新竹縣政府工程查核代表照片表

工程名稱：新竹縣芎林鄉公有零售市場興建工程

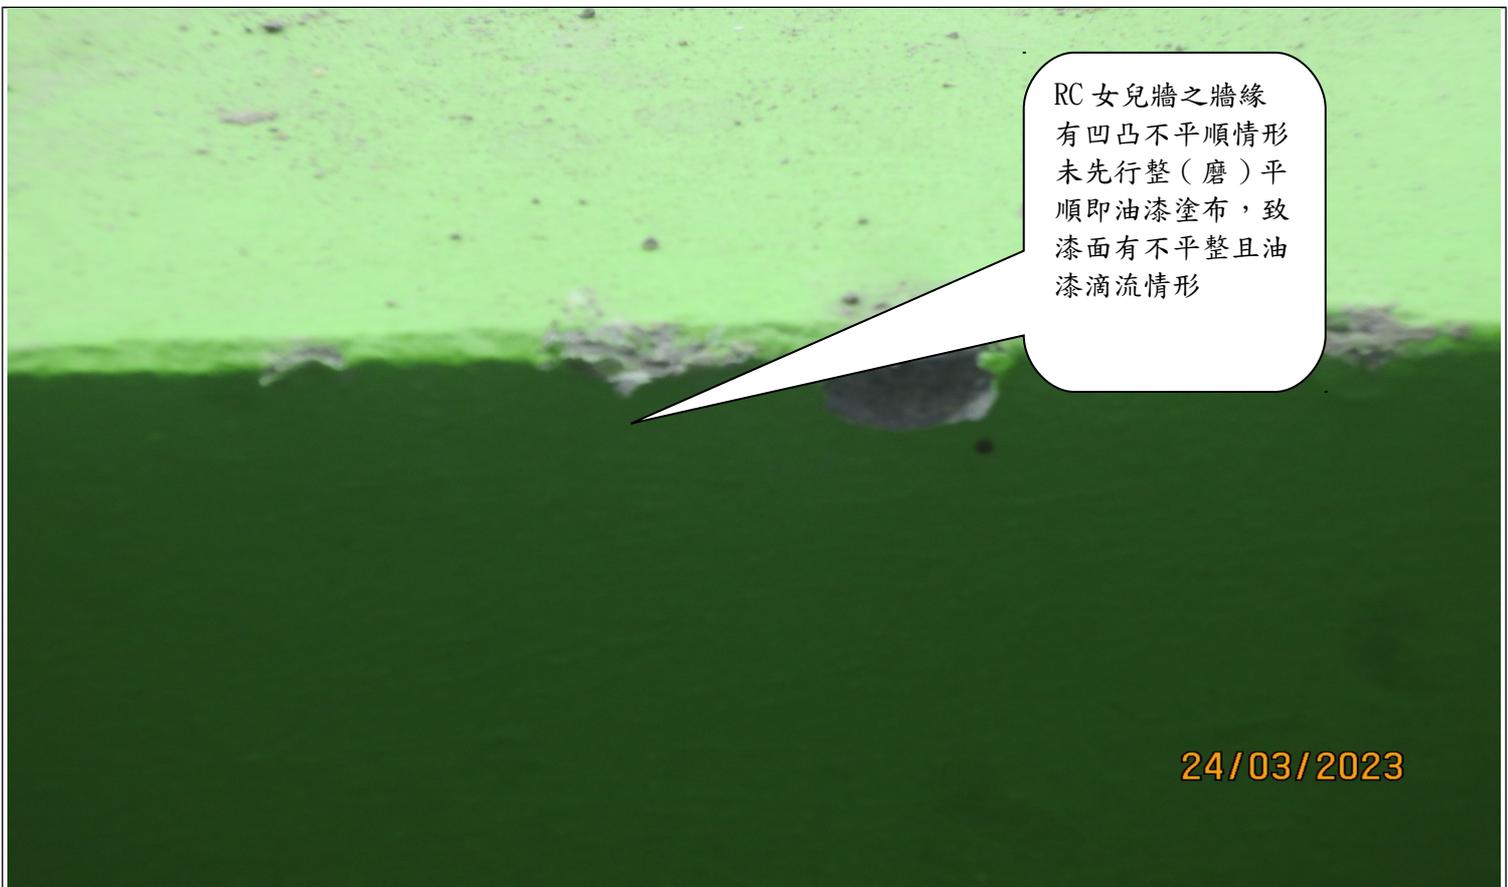
混凝土牆面蜂窩未及時修補，包括二樓一支 RC 柱之牆面及頂樓通風間之內壁蜂窩。

混凝土牆面蜂窩未及時修補，包括二樓一支 RC 柱之牆面及頂樓通風間之內壁蜂窩。

管道內垂直管路未確實固定。

說明	管道內垂直管路未確實固定。
----	---------------
